島根原子力発電所
敷地周辺陸域の活断層評価
(コメント回答)

平成27年9月9日
中国電力株式会社

審査会合等における主なコメント

# 女島地点ボーリング調査 対応方針(ボーリング調査位置図)

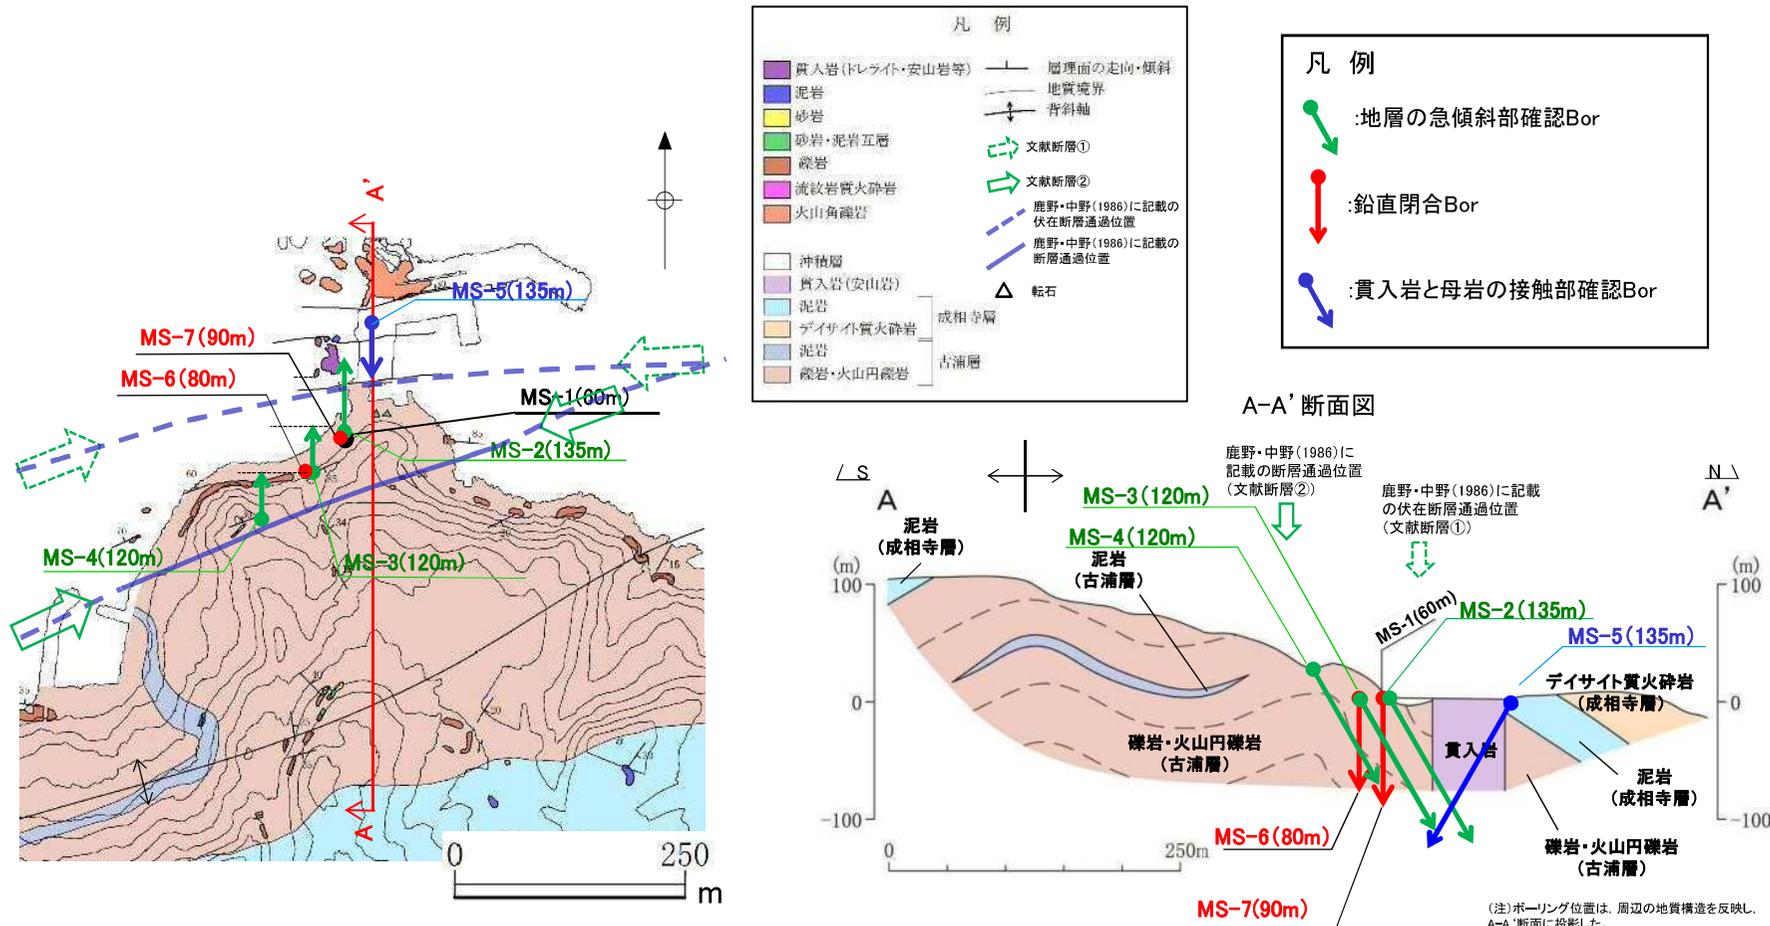
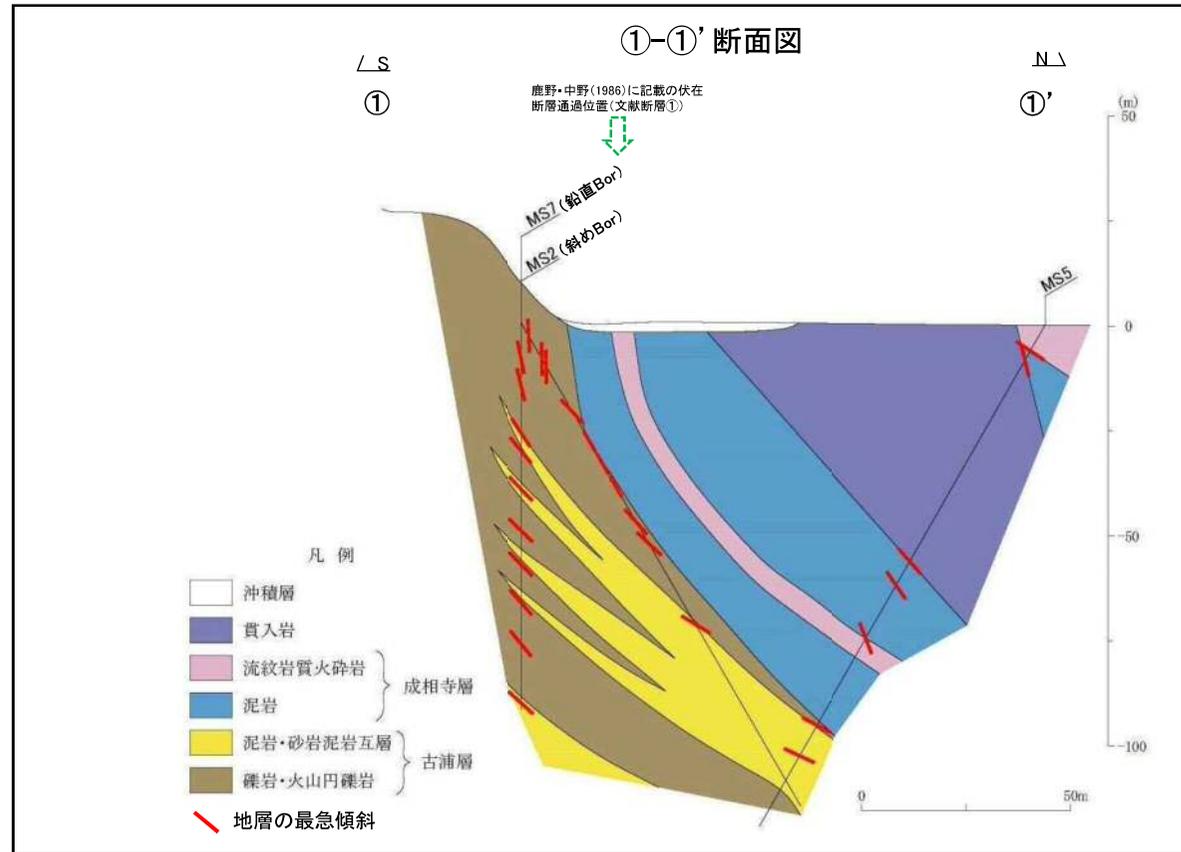
女島地点において、現時点のボーリング調査のみでは、地層の急傾斜部及び貫入岩と母岩の接触部に断層の存在が否定できないことから、追加のボーリング調査を検討すること。

- 文献調査及び地表地質踏査の結果、沿岸部において、急傾斜を示す古浦層と緩傾斜を示す成相寺層との間に、南傾斜の逆断層が推定されることから、当該地層の急傾斜部において、斜めボーリング3孔(MS-2, MS-3, MS-4)により断層の存否を確認する。  
さらに、断層の存否の確認について万全を期すため、上記斜めボーリングを閉合するように、鉛直ボーリング2孔(MS-6, MS-7)を実施する。
- また、貫入岩と母岩の接触部において、斜めボーリング1孔(MS-5)により断層の存否を確認する。

- ・ボーリング調査の結果, 文献断層①の通過位置付近において地表から約20mまでの地層は急傾斜を示し, それ以深の地層は緩傾斜を示しており, 断層は認められない。
- ・古浦層内の地層は連続して分布していること及び古浦層と成相寺層が整合関係と考えられることから, 地層に顕著な不連続は想定されない。
- ・成相寺層の泥岩に貫入岩が分布しており, 貫入岩と貫入境界にせん断面及び破碎は認められない。
